R-9000A

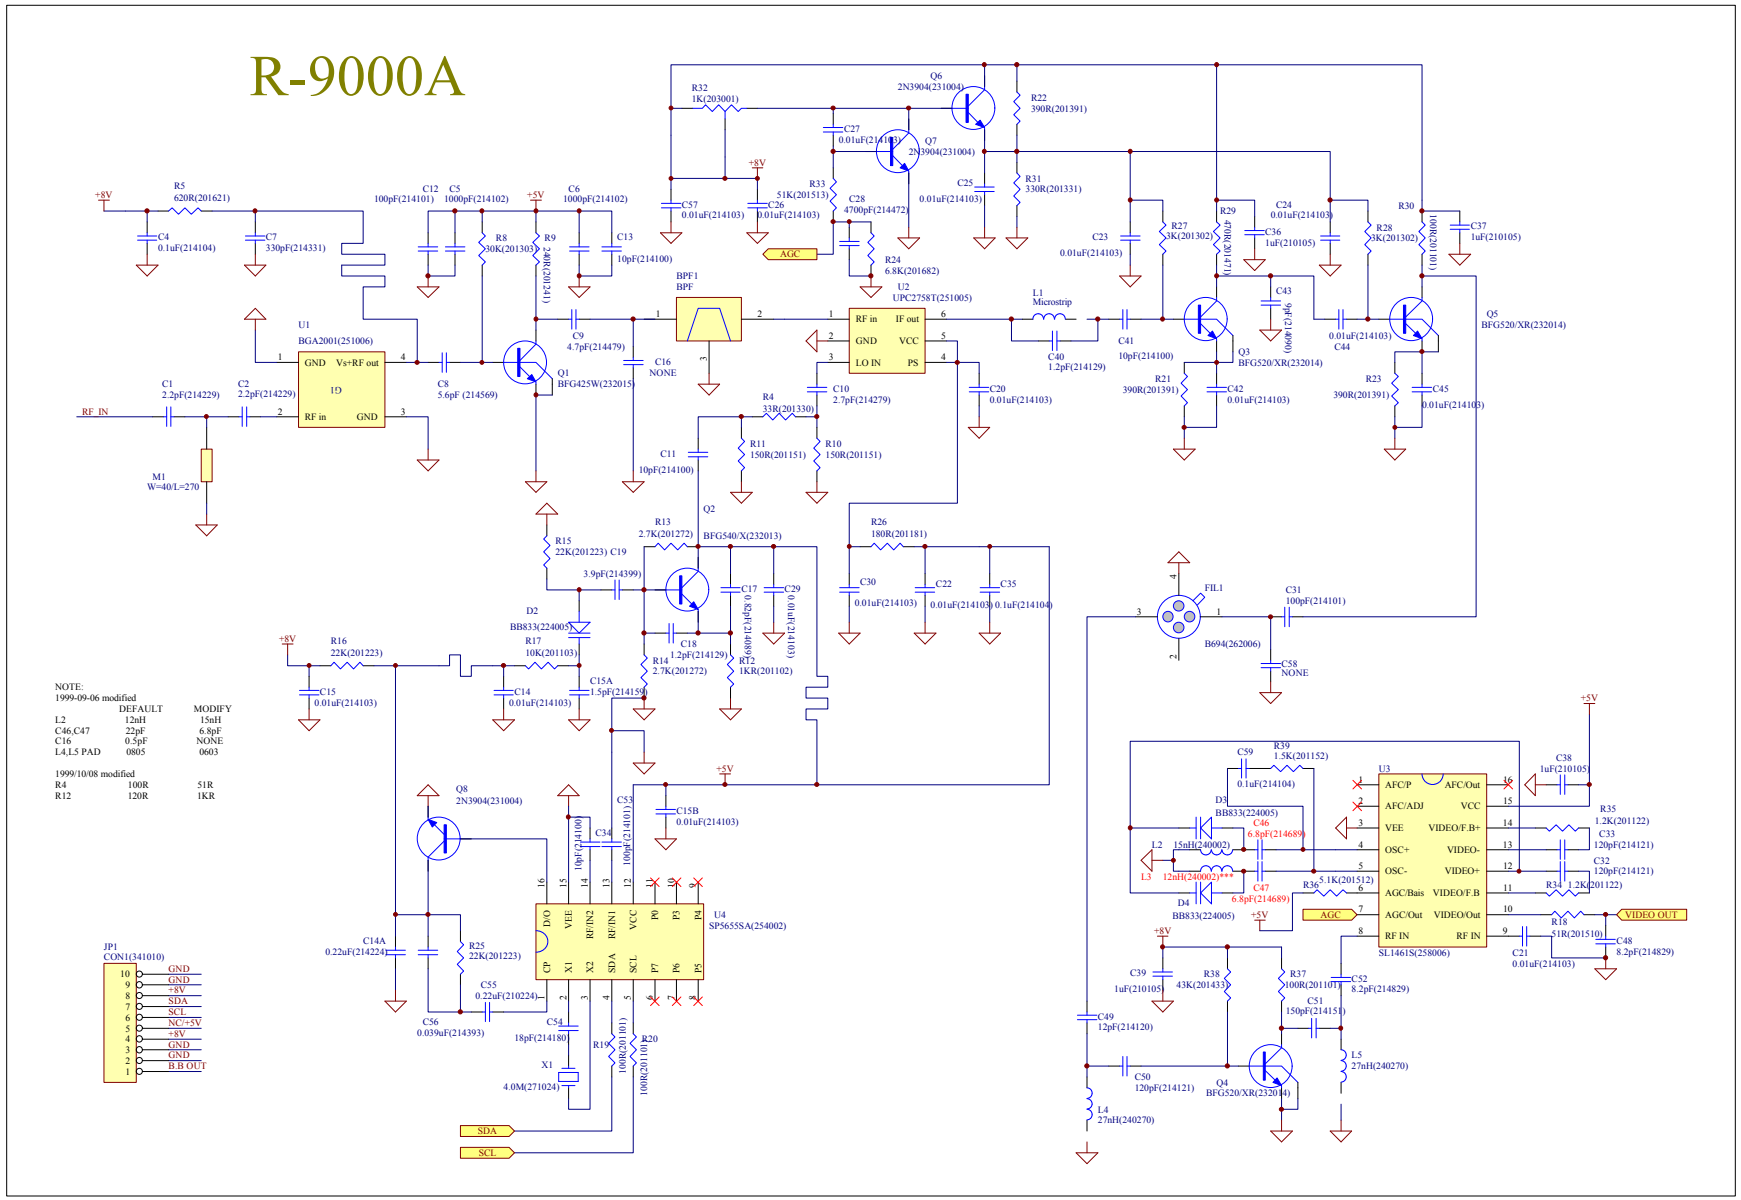
NOTE:
1999-09-06 modified

DEFAULT	MODIFY
L2	12nH	15nH
C46,C47	22pF	6.8pF
C16	0.5pF	NONE
L4,L5 PAD	0805	0603

1999/10/08 modified

R4	100R	51R
R12	120R	1KR
